Impianto Geotermico Pilota Castelnuovo

CONTRODEDUZIONI ALLE OSSERVAZIONI DEL PUBBLICO

C	A	S	0	2	D	E	G	E	R	0	7	8
ARGOMENTO	PROGETTO	LIVELLO	AREA	TIPO	PROGRESSIVO

Fig. 3 – Vista da Montecatelli Pisano

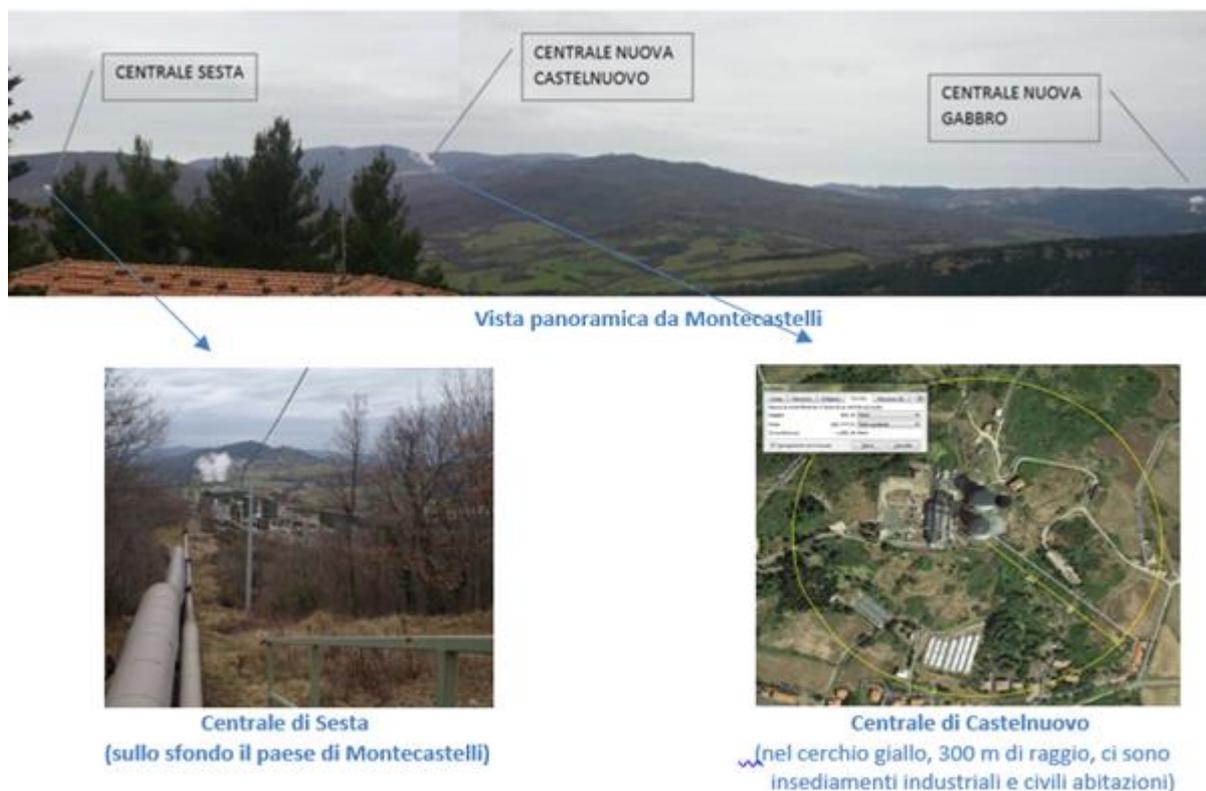
2.3. Osservo che la realizzazione di questo impianto ignora completamente la strategia di sviluppo del territorio tenuta dalle amministrazioni negli ultimi 20 anni che mi ha spinto a investire nella direzione indicata. Osservo che la strategia sul territorio dell’amministrazione locale è stata caratterizzata negli ultimi 30 anni dalla salvaguardia di quanto ereditato dai nostri progenitori, con una meticolosità encomiabile e una lungimiranza che verrebbero ridicolizzate dalla realizzazione della centrale.

Nella Fig. 3 è riportata l’immagine di alcuni impianti geotermici realizzati negli ultimi 20 anni ben visibili dalla frazione di Montecastelli:

Fig. 10 - Ritaglio Tavola 3A- Visibilità Centrale dall’Agriturismo Fattoria San Paolo

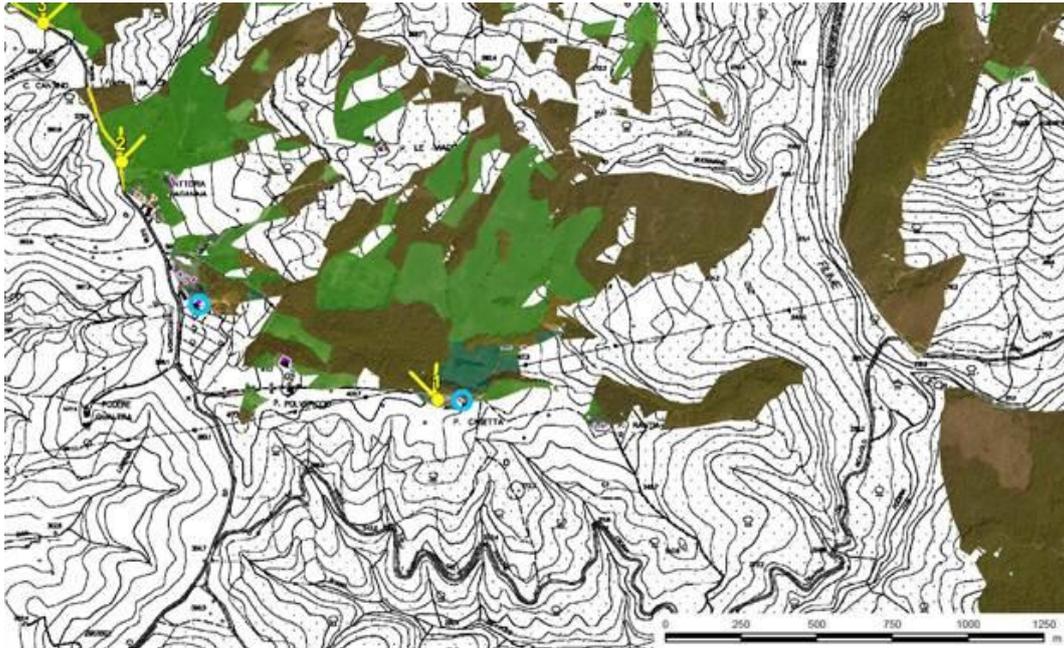
In merito al *“buio di cui si può godere in poche zone residue del territorio regionale e nazionale”* si rimanda agli elaborati CAS.02.DE.AM.R.073 - RELAZIONE PAESAGGISTICA e Tavole allegate per la visibilità del progetto in esame. Come si può notare dalla Tavola 3A-Visibilità Centrale la visibilità dall’Agriturismo Fattoria San Paolo, sito c/o il Podere Casetta di Montecastelli come da figura seguente (<http://www.fattoriasanpaolo.it/dove-siamo.asp>) risulta limitata o assente in quanto in direzione nord, verso l’area di progetto, vi sono aree boscate che impediscono la visuale come dalla vista del punto di visuale n. 1 riportata alla figura 44, pagina 81, della Relazione Paesaggistica.

Fig. 15 - Modello Geologico 3D e sezione geologica semplificata passante per i profili dei pozzi

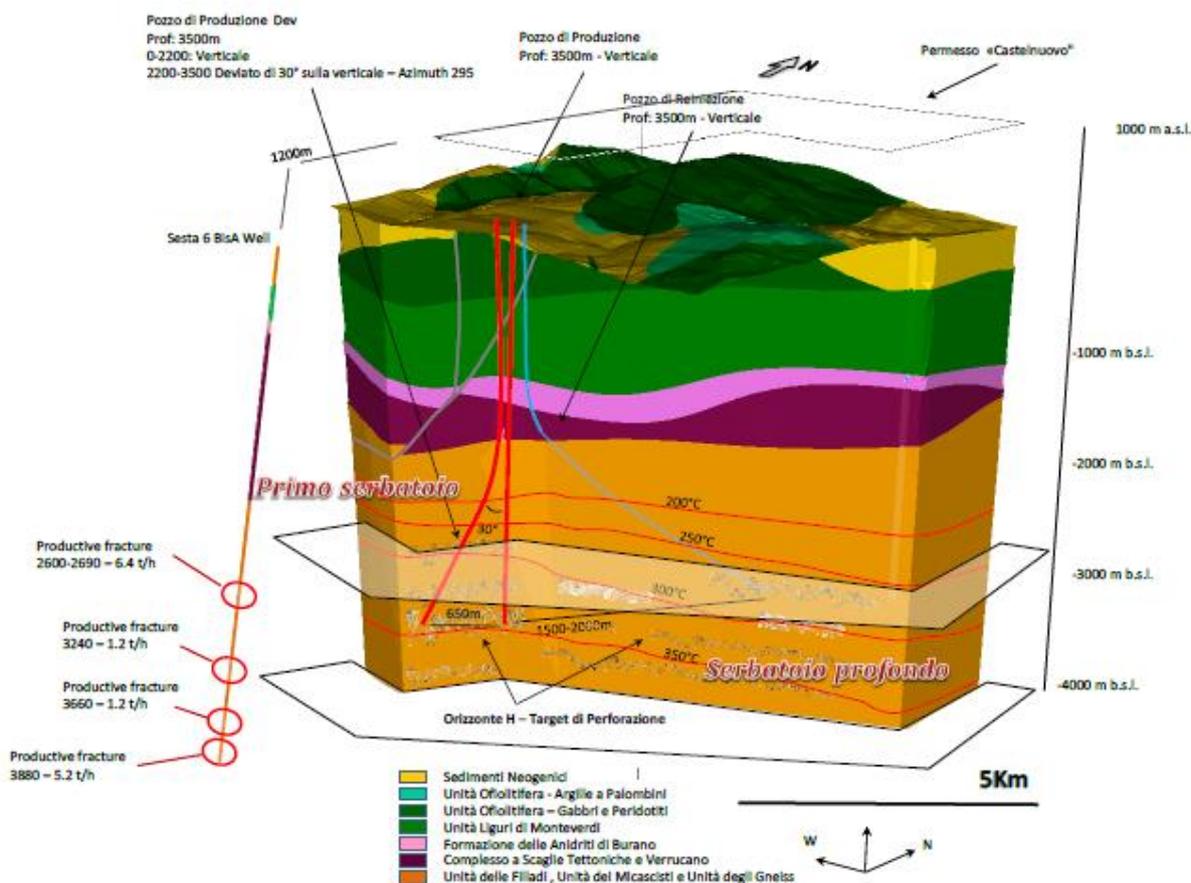
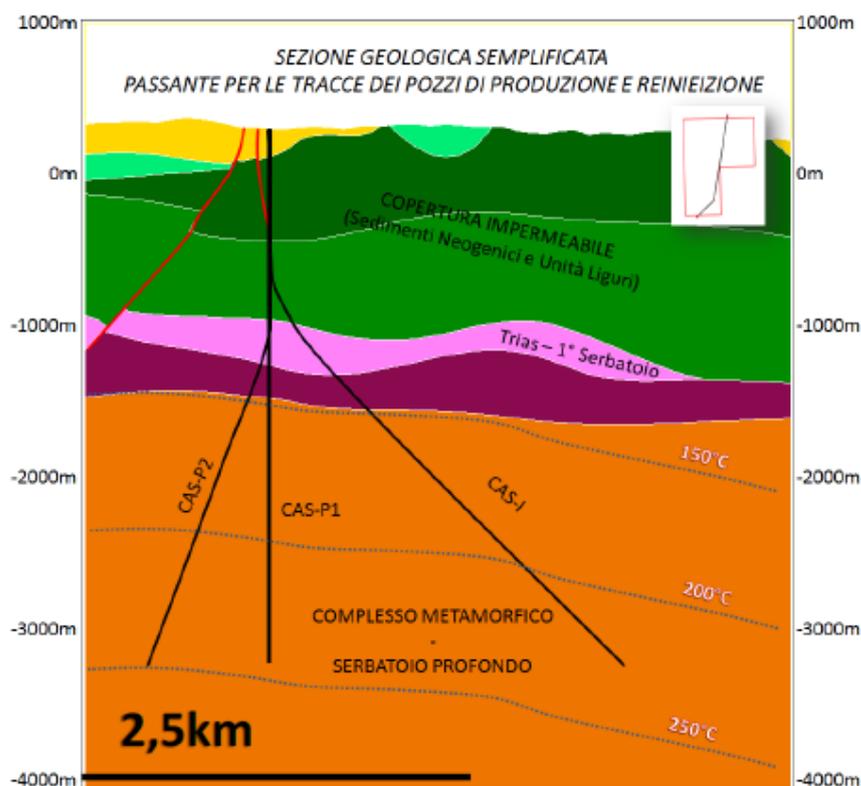
In merito all’affermazione secondo la quale il **modello geotermico di fig. 13 - sembra che il pozzo di reiniezione (tratto netto in colore azzurro) si arresti al Complesso a Scaglie tettoniche e Verrucano alla profondità di circa 2000m provvedendo quindi alla reiniezione dei fluidi non nel serbatoio di provenienza. Si chiede di chiarire questo aspetto dato che altrimenti non verrebbe rispettata la condizione normativa prevista per un impianto pilota geotermico**, si rimanda alle figure 59 e 60 dell’elaborato progettuale CAS.02.DE.AM.R.005 - STUDIO DI IMPATTO AMBIENTALE e alla figura 13 dell’elaborato progettuale CAS.02.DE.GE.R.001 - RELAZIONE GENERALE; tutti i pozzi, compreso quello di reiniezione, arrivano nel secondo serbatoio (complesso metamorfico) e sono tubati oltre il limite inferiore del complesso evaporitico.

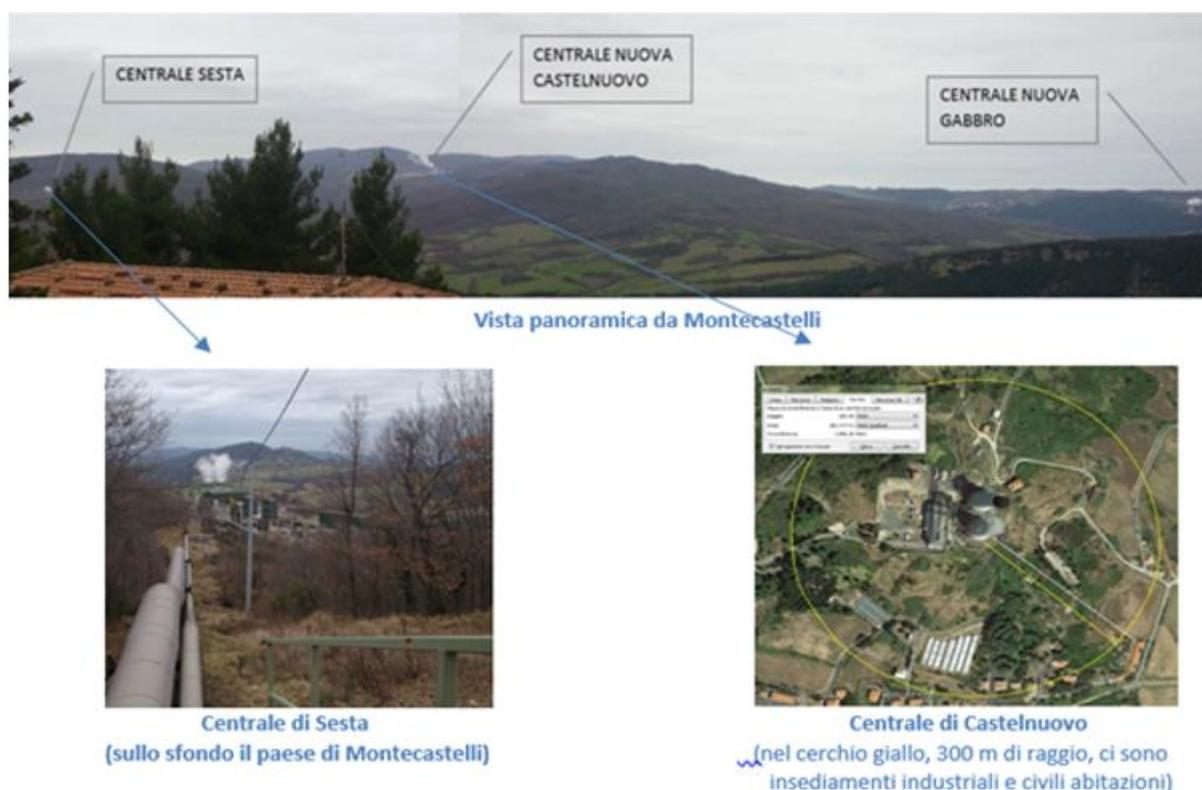
In merito all’affermazione secondo la quale **“Gli impianti geotermici più vicini sono così distanti da Montecatelli da non essere notati, mentre gli impianti ipotizzati sarebbero vicini e ben in vista, a poche centinaia di metri in linea d’aria”** si rimanda alla controdeduzione di cui al punto 2.3 nella quale la figura mostra chiaramente le centrali attualmente visibili dall’abitato di Montecatelli:

Centrale NUOVA GABBRO distanza circa 5800 m

Centrale NUOVA CASTELNUOVO distanza circa 6600 m

Fig. 16 - Mappa del reticolo UTM 10x10km di sintesi dei risultati a livello regionale delle aree a maggior biodiversità (in blu l'area del permesso pilota CASTELNUOVO)

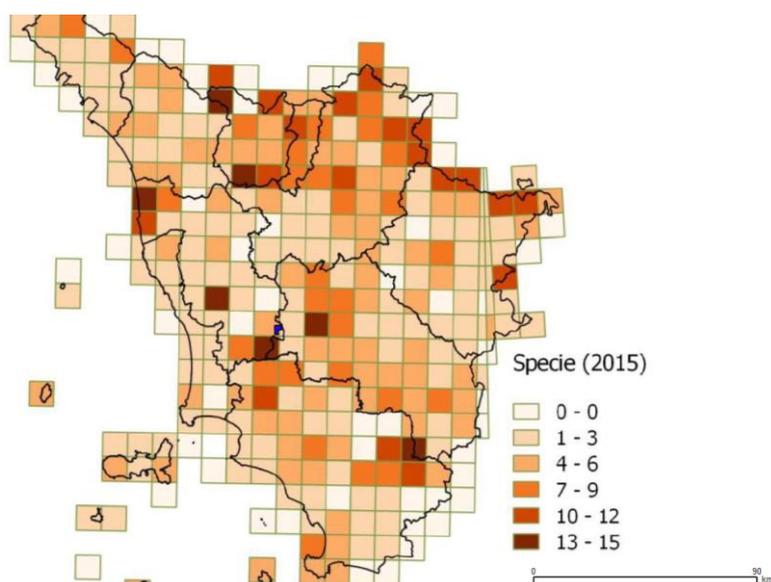
30. Osservazione DVA-2016-0029274 - Dott. Agnelli del Museo di Storia Naturale dell'Università di Firenze

Dalla mappa riportata a pagina 3 del reticolo UTM 10x10km di sintesi dei risultati a livello regionale in cui sono evidenziate le aree a maggior biodiversità, l'area del permesso pilota CASTELNUOVO ricade non nei quadranti col maggior numero di specie rilevate (13-15) come riportato nell'osservazione, ma a cavallo dei quadranti con 1-3 e 4-6 specie rilevate (Fig. 16)
